新耐震指針に照らした耐震安全性評価 のうち活断層評価について

(大飯発電所, 高浜発電所の断層評価)

平成20年9月15日

関 西 電 力 株 式 会 社

熊川断層の評価のまとめ

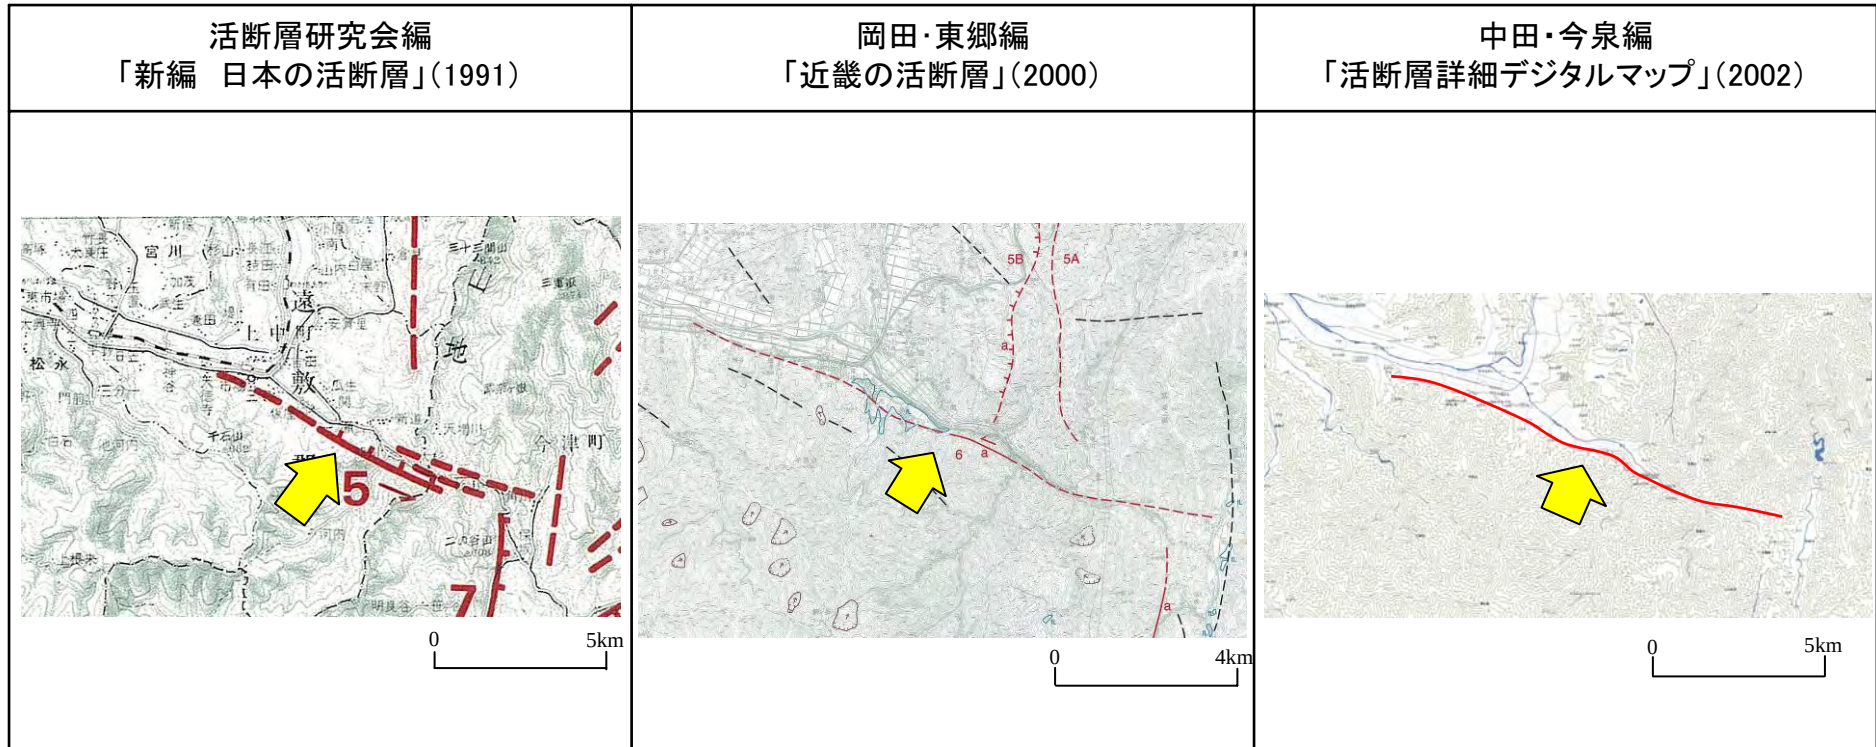
- ・断層の長さを決めるための端点の決定の根拠を示すこと

←断層端部の設定根拠の明示
(調査結果は以降に記載)

上林川断層の評価のまとめ

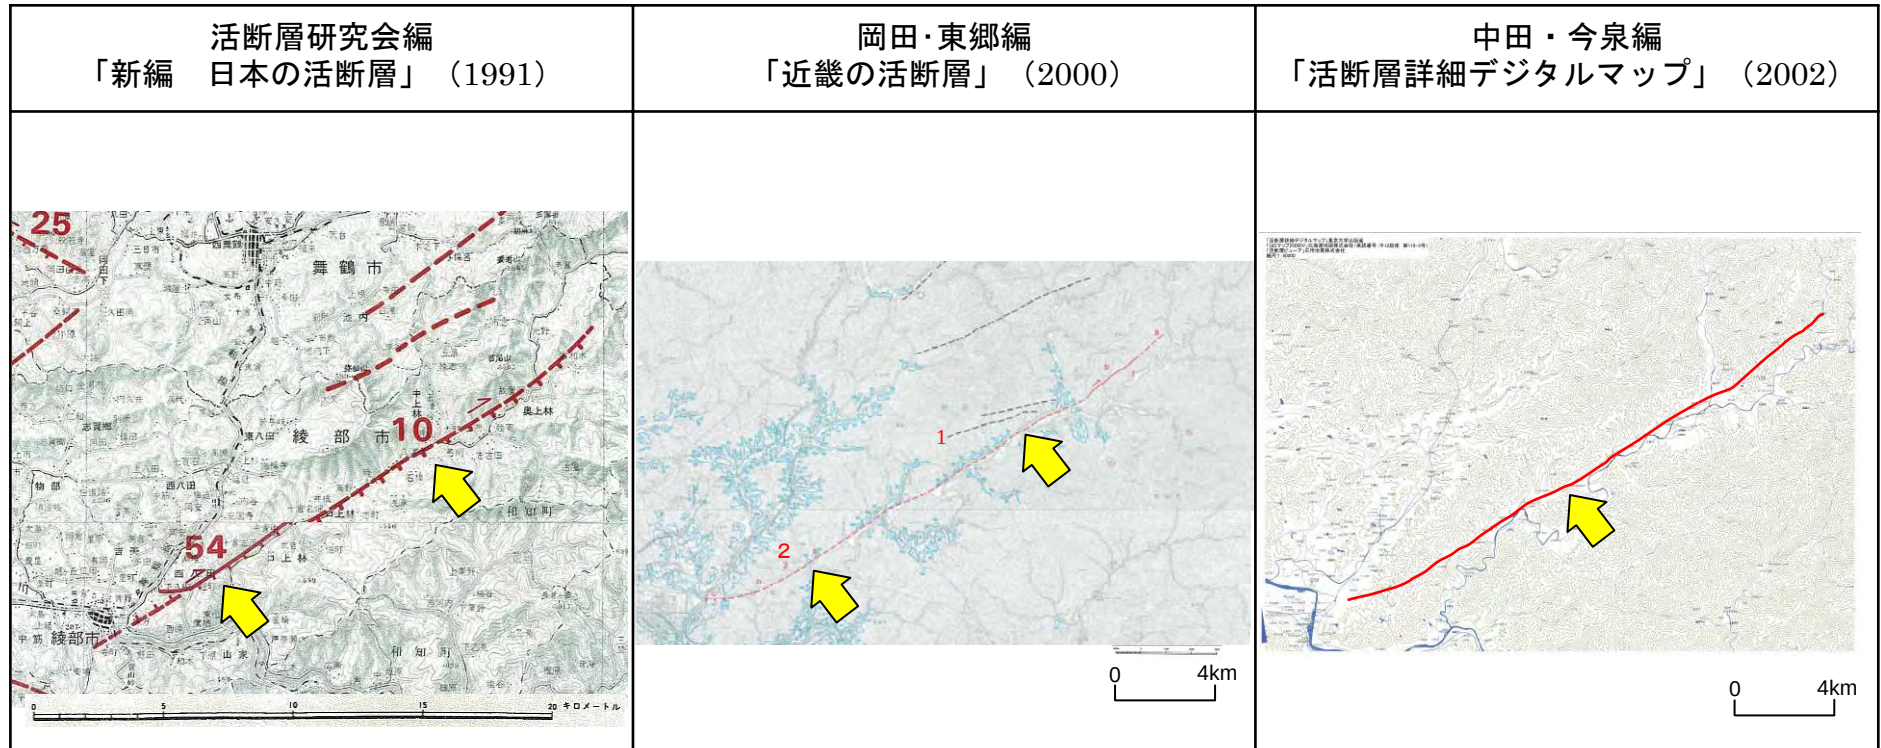
・断層の長さを決めるための端点
の決定の根拠を示すこと

←断層端部の設定根拠の明示
(調査結果は以降に記載)

敷地前面海域断層の評価のまとめ

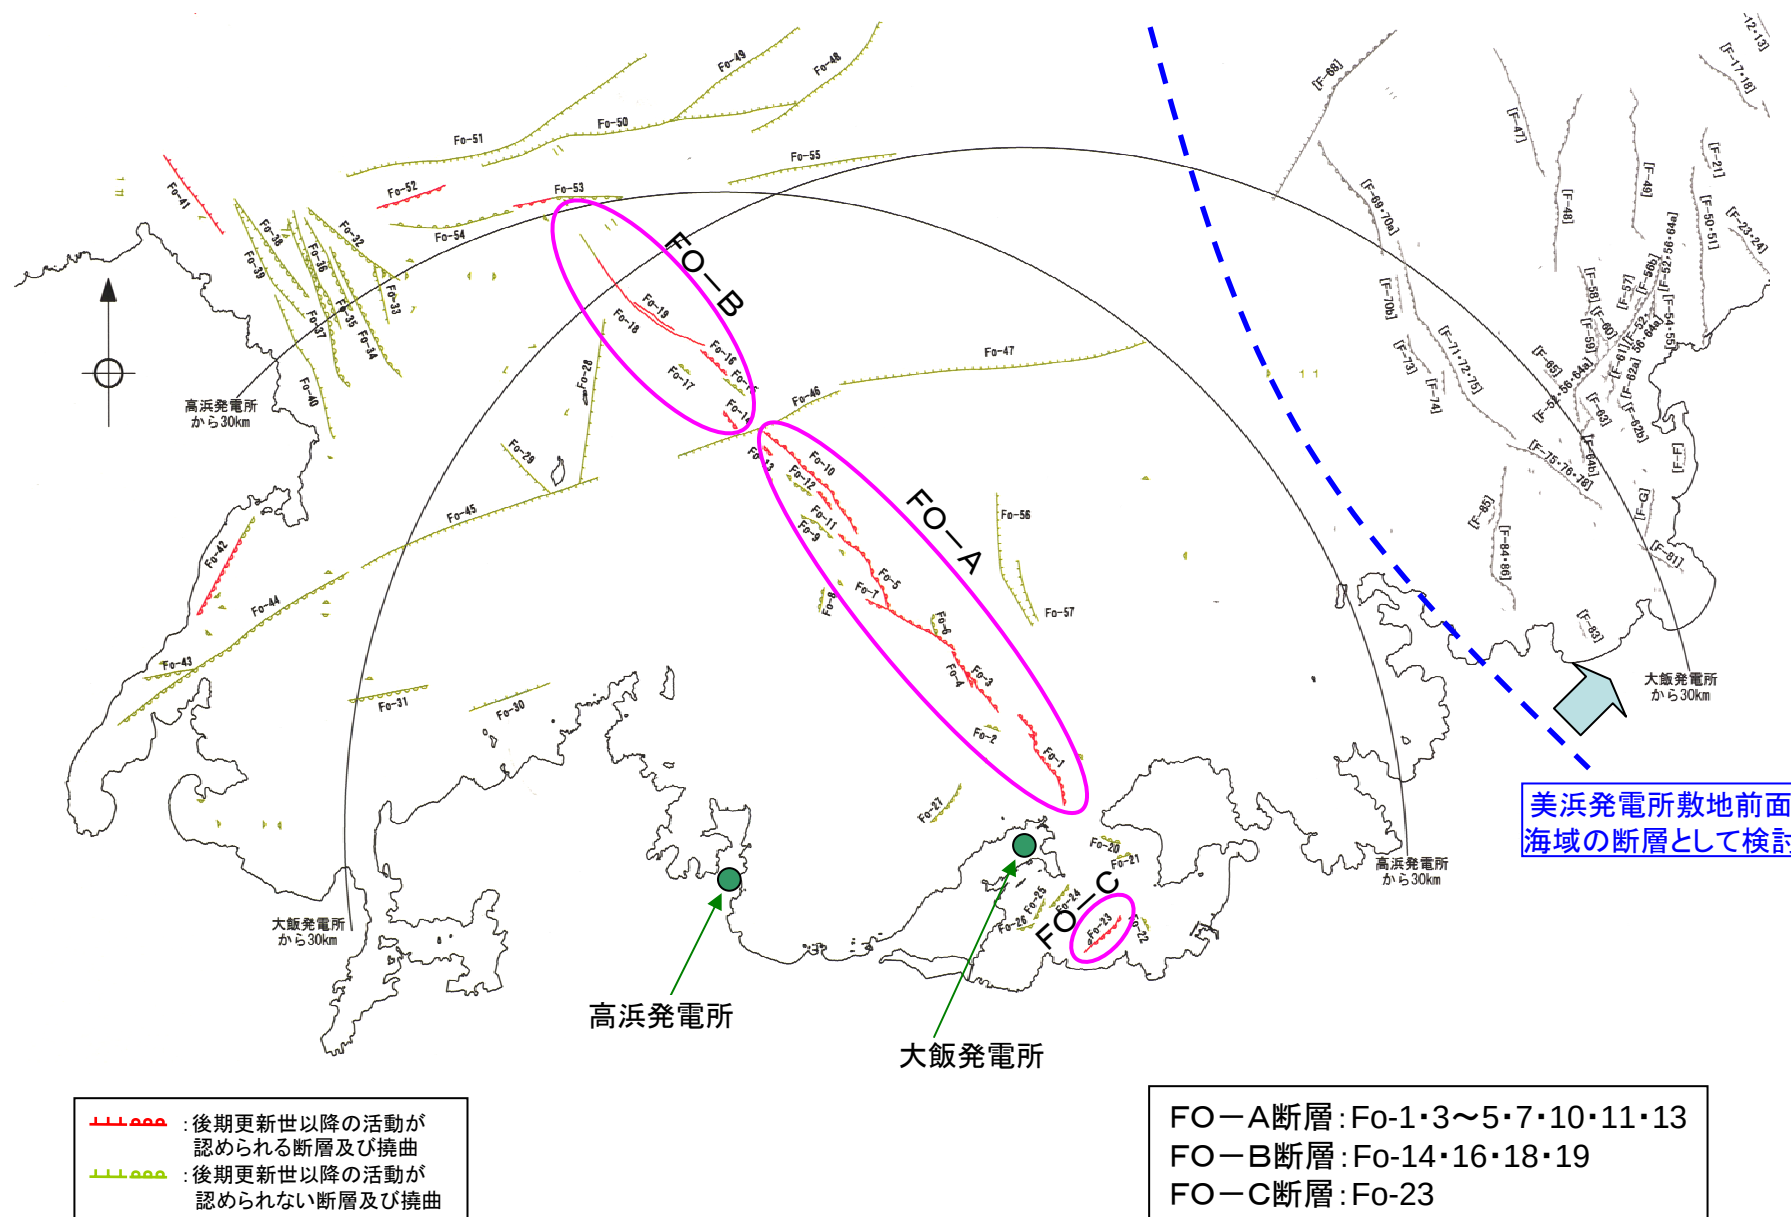
・断層の長さを決めるための端点の決定の根拠を示すこと

↓ 断層端部の設定根拠の明示
(調査結果は以降に記載)
